„Revize funkčnosti propojení a zajištění potenciálních možností nových propojení vodárenských soustav v období sucha“

Aktualizace Plánu rozvoje vodovodů a kanalizací území České republiky: PRVKÚ ČR – SUCHO

Vypořádání vyjádření k návrhu celostátní koncepce a k vyhodnocení SEA

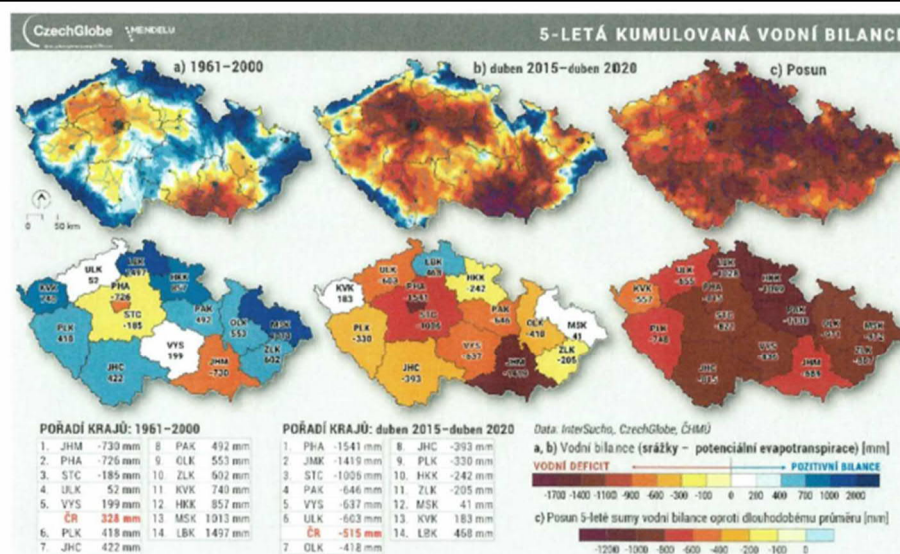
1.2 Jedním z řešených úkolů v rámci požadavků uvedeného Usnesení vlády ČR byl i úkol označený „E7 – Dopady odpadních vod na jakost povrchových vod v době sucha“. Tento úkol, jehož hlavním zpracovatelem byl Výzkumný ústav vodohospodářský T.G.Masaryka v.v.i byl zakončen závěrečnou zprávou datovanou srpen 2016. Zpráva dostatečně dokumentuje a identifikuje negativní dopady sucha v oblasti odvádění a čištění odpadních vod. Ve zprávě uvedený rozpor a zjištěné poznatky zpráva shrnuje do těchto závěrů: <i>Hydrologické sucho ovlivní toky v ČR obecně v následujících směrech:</i> 1. Změny hydromorfologických charakteristik. 2. Změny celkových vlastností ekosystémů tekoucích vod. 3. Zvýšení podílu vypouštěných odpadních vod v aktuálních průtocích, vedoucích k významným změnám jakosti vody. 4. Synergistické působení faktorů 2 a 3 může vést k významným změnám na úsecích toků pod vyústěním znečištění (vč. tepelného). To může vést nejen k významnému snížení možnosti užívání vody, ale až k hygienickým a technickým problémům na tocích. 5. Zpráva probírá jednotlivé faktory ovlivnění, včetně technických možností čištění odpadních vod pro posílení jejich účinnosti v krizových obdobích. <i>Obecná doporučení:</i> 6. Považujeme za důležité co nejdříve provést podrobnější průzkum poměrů „ČOV – recipient“, orientovaný na stav ČOV, vypouštění významných polutantů, míru ovlivnění recipientu v situaci normální a za nízkých průtoků a na technické možnosti zvýšení ochrany toku za dlouhodobého sucha. Průzkum lze v první fázi realizovat v databázích. 7. Zásadní je co nejdříve zavést alespoň pracovní systém odhadu, kdy pro jednotlivá dílčí povodí resp. úseky toků začíná „sucho“, tj. kdy by měla být zavedena jakákoliv kontrolní a regulační opatření k ochraně. Postupně tento systém zavést do legislativy. 8. Pro technická opatření na ČOV, vedoucí k dočasnému snížení zatížení toků, je podán výčet možností. Jejich zvážení je podmíněno zhodnocením situace „ČOV – recipient“ pro jednotlivé objekty a úseky toků, tj. z hlediska vlastní ČOV, tak z hlediska vlastností a významnosti dotčených úseků toků či dílčích povodí.	Neakceptováno – vysvětleno SUWAC se ve svém stanovisku odvolává na další úkoly zpracované v rámci usnesení vlády ČR 620/2015 a přichází s představou, že by měl provést PRVKÚ ČR – SUCHO kompletaci všech těchto úkolů včetně provedení vodohospodářské bilance posuzovaného území. Tento požadavek je z hlediska předkladatele „Koncepce“ Ministerstva zemědělství neakceptovatelný, protože úkolem PRVKÚ ČR – SUCHO nebylo zpracovat syntézu jednotlivých úkolů, které byly zahrnuty v usnesení vlády ČR č. 620/2015. PRVKÚ ČR – SUCHO tak není komplexním materiálem, který by shrnoval závěry všech úkolů zahrnutých do usnesení vlády ČR 620/2015., ale jen dílčím podkladem, který byl vypracován v rámci usnesení vlády. Podle uvedeného usnesení vlády ČR byly zpracovány „Informace o stavu plnění opatření pro zmírnění negativních dopadů sucha a nedostatku vody“, které společně předkládali vládě ČR Ministerstvo životního prostředí, Ministerstvo zemědělství, Ministerstvo vnitra, Ministerstvo průmyslu a obchodu a Ministerstvo financí.

„Revize funkčnosti propojení a zajištění potenciálních možností nových propojení vodárenských soustav v období sucha“				
Aktualizace Plánu rozvoje vodovodů a kanalizací území České republiky: PRVKÚ ČR – SUCHO				
Vypořádání vyjádření k návrhu celostátní koncepce a k vyhodnocení SEA				
Č.	Datum	Oponent	Text vyjádření	Způsob vypořádání v rámci Vyhodnocení SEA
			Z uvedeného výstupu úkolu Usnesení vlády č. 620/2015 označeném E7 jasně vyplývá, že není možné, zvláště v období sucha“ řešit vodohospodářskou bilanci území, a to i ve zúženém pojetí očekávaných odběrů pro pitnou vodu, bez řešení problematiky odvádění a čištění odpadních vod. Dochází tak k vědomému porušování legislativy, která se zabývá celou problematikou jak odvádění a čištění odpadních vod, tak i stavem vodních útvarů (např. Zákon o vodách a s ním související další předpisy). Také vzhledem k tomu, že základní výstupy reflektující požadavky Usnesení vlády č. 620/2015 byly ukončeny zpravidla v roce 2016 (bohužel posuzovaný materiál „Aktualizaci Plánu rozvoje vodovodů a kanalizací území České republiky“ byl předložen až v červenci 2020), bylo podle našeho názoru dostatečné časové období mezi roky 2017 do současnosti, aby předložená aktualizace obsahovala i odpovídající oblast odvádění a čištění odpadních vod, tak jak je požadována legislativou. Navržená Aktualizace Plánu rozvoje vodovodů a kanalizací území České republiky neřešením celé problematiky odvádění a čištění odpadních vod nejenom neprokazuje splnitelnost odvádění a čištění odpadních vod aniž by docházelo k porušování požadavků legislativy, ale je vysoce pravděpodobné, že právě v období sucha (tj. tedy speciálním zaměřením předkládaného materiálu), zejména v územích významně suchem postižených k tomu dochází. 2. <u>Věcná nesprávnost</u> Kromě uvedeného zásadního obsahového nedostatku – zcela chybějící část oblasti odvádění a čištění odpadních vod - konstatujeme, že předložený materiál je zásadně věcně nesprávný zejména v těchto oblastech: 2.1 Předložená Aktualizace Plánu rozvoje vodovodů a kanalizací území České republiky, zaměřená na „sucho“ vychází z hodnocení této změny klimatu (sucho) za období do roku 2016 (částečně 2017). Vzhledem k datu předložení a projednávání, tj. polovina roku 2020 je obecně známo, že tento negativní dopad klimatických změn – sucho se významně a ve značně vyšší míře ovlivnění vodního oběhu v celém území ČR projevil i v následujících letech, prakticky až do poloviny roku 2020. Pro dokumentaci uvádíme jako příklad aktuální základní hodnocení stavu pětileté vodní bilance České republiky k dubnu 2020, zpracované spoluzakladatelem SUWAC – v.v.i CzechGlobe :	Dále byl zpracován na základě tohoto usnesení vlády ČR návrh Koncepce ochrany před následky sucha pro území České republiky, který byl schválen usnesením vlády ČR č. 528/2017. Na jednání schůze vlády ČR konaném 11. ledna 2019 pak byla podána Informace o zpracovaném materiálu „Revize funkčnosti a zajištění potencionálních možností nových propojení vodárenských soustav“. PRVKÚ ČR se zabýval bilancí potřeby vody a zdrojů v rámci posuzovaného území s tím, že vychází z podkladů „vodohospodářských povolení pro odběr vody ze zdrojů“ a předpokládaného vývoje potřeby vody v jednotlivých obcích. Komplexní vodohospodářskou bilanci musí řešit samostatný dokument, který svým rozsahem přesahuje řešení v PRVKÚK a PRVKÚ ČR. Jak již bylo uvedeno v úvodu, aktualizace PRVKÚ ČR – SUCHO byla zadána na základě usnesení vlády České republiky č. 620/2015, které bylo výslovně zaměřeno na posouzení propojení vodárenských soustav.

bilance České republiky k dubnu 2020, zpracované spoluzakladatelem SUWAC – v.v.i CzechGlobe :

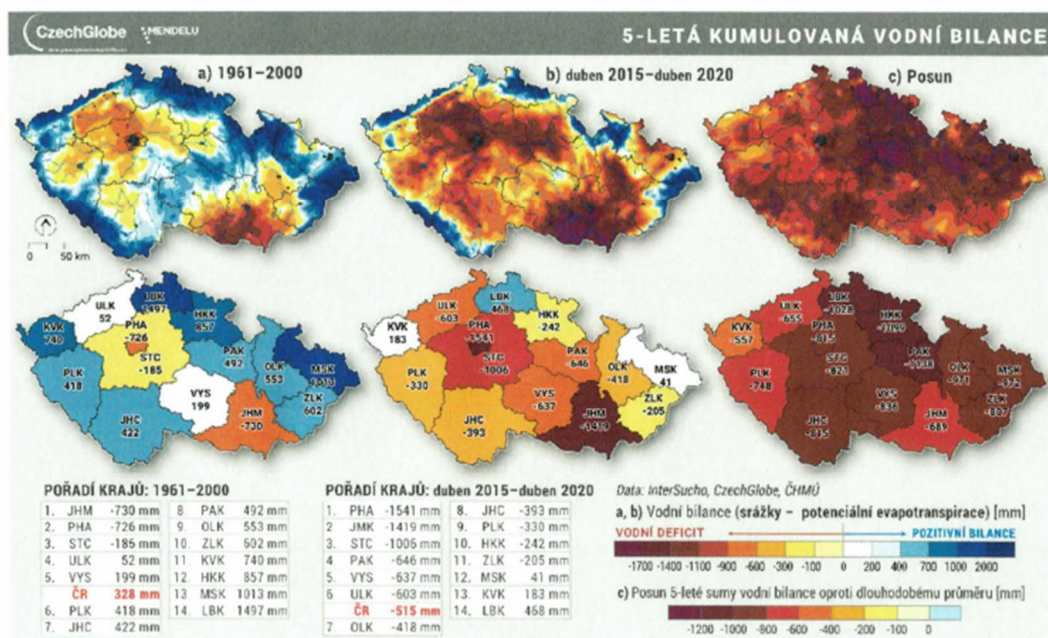
vody, a tedy se nemůže vyjadřovat ani k udržitelnosti provozu těchto zdrojů.

Uvedené skutečnosti používání neaktuálních a zastaralých informací má za následek nesprávné hodnocení obsažené ve Vyhodnocení návrhu Koncepce a vede k prezentaci celkově nesprávných závěrů.

Neakceptováno – vysvětleno
Uvedená připomínka se týká pouze údajů převzatých z návrhu Koncepce, a tedy

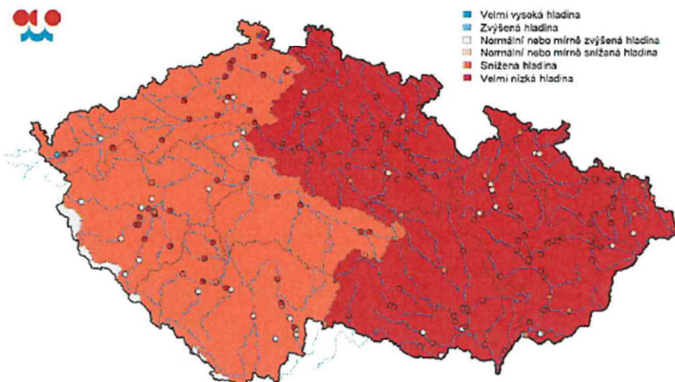
Č.	Datum	Oponent	Text vyjádření	Způsob vypořádání v rámci Vyhodnocení SEA
			4) Jihomoravský kraj patří z hlediska deficitu vody v podzemních zdrojích k pravidelně nejsušším v celé ČR – viz mapa níže. V působnosti VAS je stále velké množství spotřebišť zásobováno výhradně z podzemních zdrojů vody, dokonce v okrese Blansko a Brno-venkov vyrábíme v našich zařízeních pouze pitnou vodu z podzemních zdrojů, doplňkovou povrchovou vodu v těchto okresech přebíráme od jiných subjektů z vodárenských soustav. Lokality závislé na podzemních zdrojích jsou rizikové a je pro ně zásadní realizovat co nejdříve propojení a připojení ke stabilnějším skupinovým nebo oblastním vodovodům. Stav hladiny podzemní vody v mělkých vrtech Prosinec 2018
